LICITACIÓN PÚBLICA GPNK N° 12/2022

INGENIERÍA, PROVISIÓN DE EQUIPOS Y MATERIALES, CONSTRUCCIÓN DE LAS PLANTAS
COMPRESORAS TRATAYÉN Y SALLIQUELÓ DEL GASODUCTO PRESIDENTE NÉSTOR KIRCHNER

CIRCULAR N° 08/2022

MODIFICATORIA

Referencia: Circular Modificatoria Nro 6 - 19. CONDICIÓN “APTO PARA FUNCIONAR”

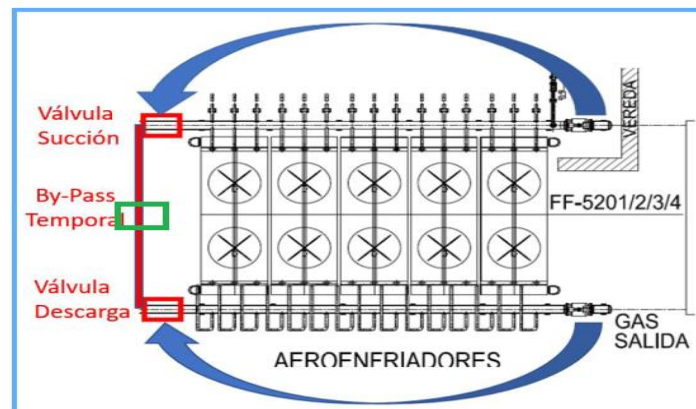
La respuesta de ENARSA plantea la posibilidad de la instalación del conjunto aerofriador de gas en un momento posterior al APF bajo las condiciones allí indicadas, incorporando una línea de bypass del conjunto dentro del alcance de la etapa previa al APF.

ENARSA solicita además la reubicación de las válvulas manuales VB-5003 y VB-6002 (30”) previstas para la ampliación futura de la Planta Compresora Salliqueló, aguas arriba del conjunto aerofriador, en lugar de aguas abajo según la Ingeniería Básica del proyecto.

Se solicita confirmación por ENARSA de que la previsión para la instalación del conjunto aerofriador de etapa futura no requerirá de la consideración de dos válvulas manuales adicionales aguas abajo del aerofriador de etapa 1, y que en aquel momento se realizará la incorporación del aerofriador de etapa 2 con las válvulas en la posición indicada en la circular de referencia y el bypass temporal allí también indicado.

Por favor confirmar también la provisión por ENARSA de una tercera válvula sobre la línea de bypass, a fin de poder operar el sistema apropiadamente.
